Anlage 6 zur Beschlussvorlage „Verkehrsführungskonzept Altstadt“,

Session Nr.:2835/2016/1

hier: **Stellungnahmen der Verwaltung zu den mündlichen Anfragen aus der Beratung im Stadtentwicklungsausschuss in der Sitzung am 06.07.2017**

Abbildung: Salomonsgasse/Marspfortengasse

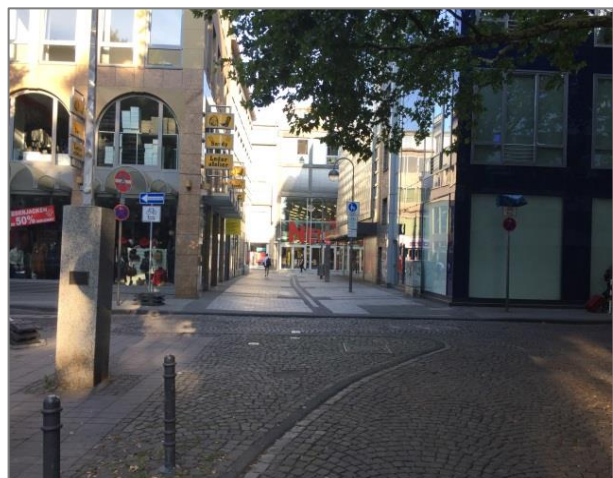
1. Anfrage von RM Herrn Sterck bezüglich der nachfolgend aufgeführten Änderungen der Verkehrsführung in der Variante 3:

- Keine Drehung der Einbahnstraßenführung Obermarspforten zwischen Unter Goldschmied und Marspfortengasse in Richtung Osten sondern Beibehaltung der heutigen Einbahnstraßenrichtung Obermarspforten
- Einrichtung des Zweirichtungsverkehrs in der Salomonsgasse auf der ganzen Länge der Straße

Die heutige Erschließung der Tiefgarage „Gürzenich“ ist aus westlicher Richtung über Umfahrt an der Cäcilienstraße dann über die Marspfortengasse-Gürzenichstraße und Quatermarkt gegeben.

Durch die in der Variante 3 vorgeschlagene Umwandlung der Gürzenichstraße in eine Fußgängerzone wäre bei der Beibehaltung der heutigen Einbahnrichtung der Straße Obermarspforten die Erschließung des Parkhauses „Am Gürzenich“ von Westen nur über die in Zweirichtungsverkehr führende Salomonsgasse sichergestellt.

Die Einführung des Zweirichtungsverkehrs im ganzen Abschnitt der Salomonsgasse wäre aufgrund der Schleppkurven in der Einfahrt von der Marspfortengasse mit Umbauten des heutigen Jupp-Schmitz-Plätzchens verbunden. Die Verwaltung wollte angesichts der Förderung der Aufenthaltsfunktion im Bereich der Altstadt eine weitere Überfahung der Platzfläche verhindern.

Aus diesem Grund wird empfohlen, den Vorschlag der Erschließung der Tiefgarage „Am Gürzenich“ auf dem kürzeren Weg über die in Richtung Osten gedrehte Obermarspforten

zwischen Marsportengasse und Quatermarkt, wie in der Variante 3 vorgeschlagen wurde, weiter zu verfolgen.
